Objet: Raccordement des eaux usées **Non Conforme**

Suite à l'enquête réalisée le **17/08/2023**, sur la conformité du branchement assainissement du :  
**71, Avenue Henri Barbusse,**  
**SOUES - 65430**

Contrôle de conformité: 71, Avenue Henri Barbusse - SOUES

### Eaux Usées

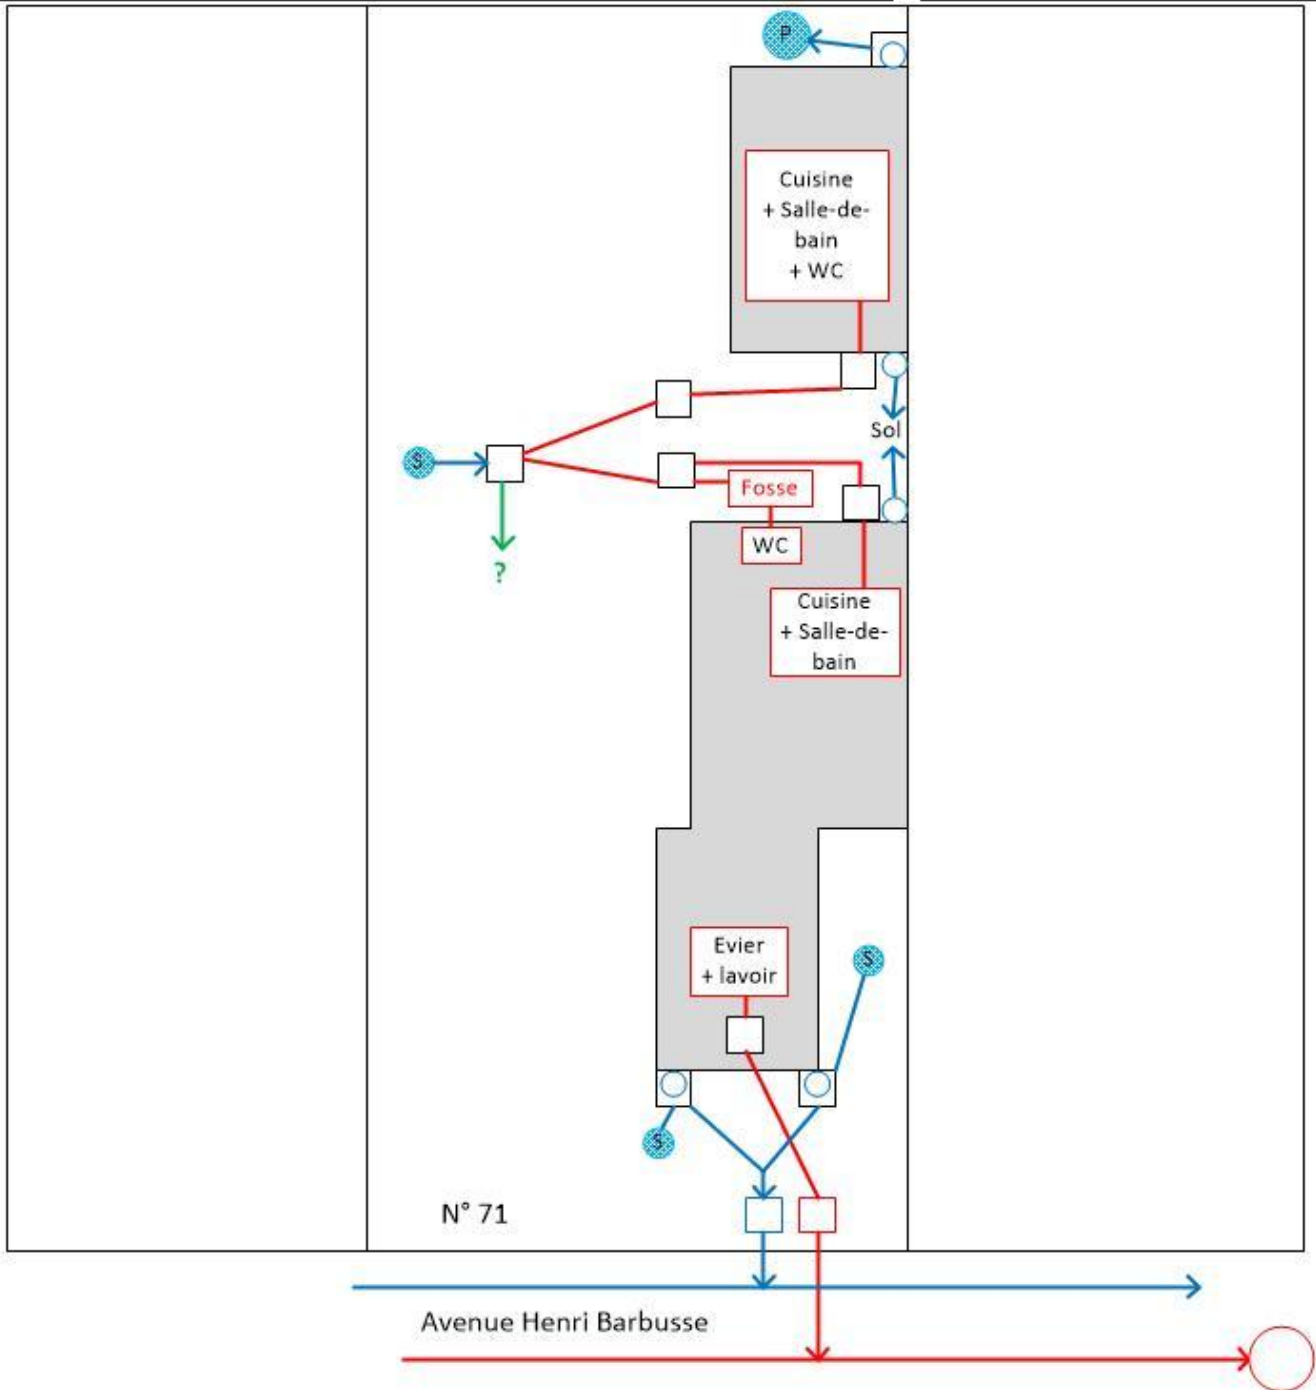
- Une partie des eaux usées transit par une fosse septique (1 WC)
- l'exutoire d'une partie des eaux usées n'a pu être déterminé (probable obstruction)
- une partie des eaux pluviales se déverse dans les eaux usées (1 siphon de sol)

<b><u>Nombre de Gouttières</u></b>			
<u>Habitation:</u> 5	<u>Garage:</u> Aucune	<u>Autres:</u> Aucune	
<u>Siphon de sol:</u> 3	<u>Grille au sol:</u> Non	<u>Piscine:</u> Non	<u>Système de relevage:</u> Non
<u>Destinations des EP (plusieurs points de rejets possibles):</u> Réseau EP, Puisards, Sol, Réseau EU			
<u>Présence d'un puit :</u> Non			
<b><u>Conformité des EP:</u> Non Conforme, 1 siphon de sol se déverse dans les eaux usées</b>

<b><u>WC:</u></b>	n°1: Oui, indéterminé	n°2: Oui, indéterminé	n°3: Non
<b><u>Salle de Bain:</u></b>	n°1: Oui, indéterminé	n°2: Oui, indéterminé	n°3: Non
<b><u>Cuisine:</u></b>	n°1: Oui, indéterminé	n°2: Oui, indéterminé	n°3: Non
<b><u>Lave Vaisselle:</u></b>	n°1: Non	n°2: Non	Autres: Non
<b><u>Lave Linge:</u></b>	n°1: Non	n°2: Non	Autres: Non
<b><u>Lavoir:</u></b>	n°1: Oui, EU	n°2: Non	Autres: Non
<b><u>Lavabo:</u></b>	n°1: Non	n°2: Non	Autres: Non
<b><u>Évier supp:</u></b>	n°1: Oui, EU	n°2: Non	Autres: Non
<b><u>Robinet Ext:</u></b>	n°1: Non	Autres: Non	
<b><u>Fosse Septique / BAG:</u></b>	Oui, indéterminé		
<b><u>Système de relevage:</u></b>	Non		
<b><u>Conformité des EU:</u> NON CONFORME, présence d'une fosse en service et une partie du réseau intérieur indéterminé probablement à cause d'une obstruction</b>

De plus, l'assainissement de la commune de Soues étant de type séparatif, les eaux pluviales doivent être déversées dans les points de collecte prévus à cet effet (fossés, ruisseaux, puits perdus...), et l'ensemble des eaux usées de votre habitation doivent se rejeter directement dans le réseau public d'assainissement via la boîte de branchement.
